OGGETTO : Intesa con AdB Distrettuale Appennino Settentrionale, art.4 (Delega di firma). Approvazione variante al PdB Bottassano per riclassificazione di porzione di frana attiva in Comune Tovo S. Giacomo, loc. Cuneo, a seguito studi di maggior dettaglio.

DECRETO

144

13/06/2017

Allegato 1: Tav. 8 – Carta della Suscettività al Dissesto dei Versanti del Piano di Bacino Bottassano oggetto di variante

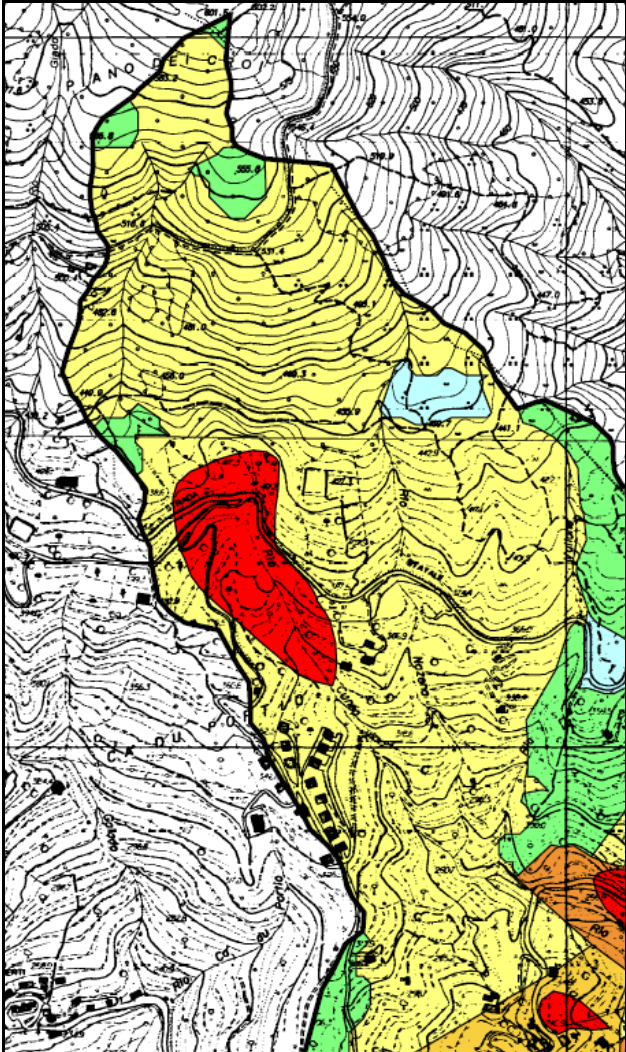
- gli approfondimenti complessivamente prodotti, come confermato anche dagli esiti degli appositi sopralluoghi eseguiti dagli uffici regionali, sono tuttavia ritenuti sufficienti a dimostrare che la porzione inferiore dell'area cartografata in frana dal Piano di Bacino, oggetto della richiesta di modifica, presenti della caratteristiche geomorfologiche distinte rispetto al resto dell'area classificata in frana attiva e non presenti comunque le caratteristiche proprie di un movimento franoso attivo;

- in coerenza con gli specifici criteri ed indirizzi di riferimento di cui alla DGR n. 1338/2007 e alla DGR n. 265/2010, vista in particolare la carenza di monitoraggi e la presenza locale di fenomeni di erosione superficiale concentrata, viene proposto di procedere, in via cautelativa, alla sola riclassificazione dell'area oggetto della richiesta in classe di suscettività al dissesto elevata Pg3a, quale frana quiescente, in luogo della ripermetrazione in classe Pg3b richiesta nella proposta trasmessa dal Comune;

1. di approvare la variante al Piano di Bacino Bottassano, concernente la modifica della Tav. 8 – Carta della Suscettività al Dissesto dei Versanti, finalizzata alla riclassificazione in classe Pg3a, quale frana quiescente, della porzione inferiore dell'area in frana in località Cuneo in Comune di Tovo San Giacomo, a seguito di studi e indagini geologiche di maggior dettaglio, contenuta nell'Allegato 1, parte integrante e sostanziale del presente atto;
2. di disporre la pubblicazione del presente atto sul Bollettino Ufficiale della Regione Liguria ai fini della sua entrata in vigore e la pubblicazione della cartografia aggiornata sul portale regionale www.ambienteinliguria.it, all'indirizzo <http://www.pianidibacino.ambienteinliguria.it>.
